## 改善箇所説明図②

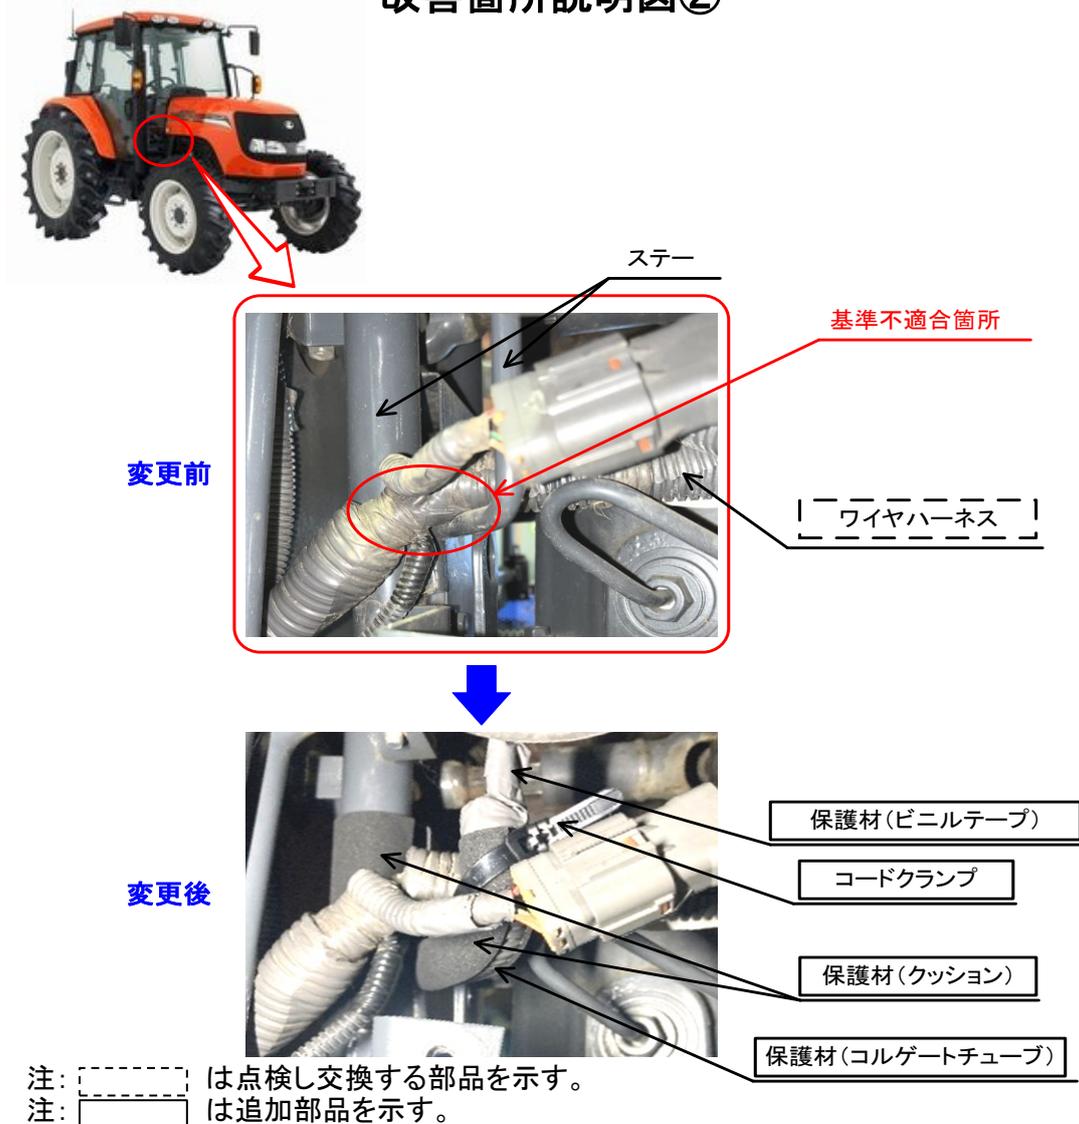
農耕用トラクタのエンジンルーム内のワイヤハーネスにおいて、取り回しが不適切なため、ワイヤハーネスとステーが接触しているものがある。そのため、走行中の振動等により、当該ワイヤハーネスの被覆が摩耗により損傷して内部電線が短絡し、最悪の場合、ワイヤハーネスが焼損して火災となるおそれがある。

全車両、ステーに保護材を追加するとともに、ワイヤハーネス固定用のコードクランプを追加する。また、ワイヤハーネスに損傷が見られるものは、補修またはワイヤハーネスを新品に交換する。

下図の場所(キャビンフレーム右前)に白色マーキングを実施する。
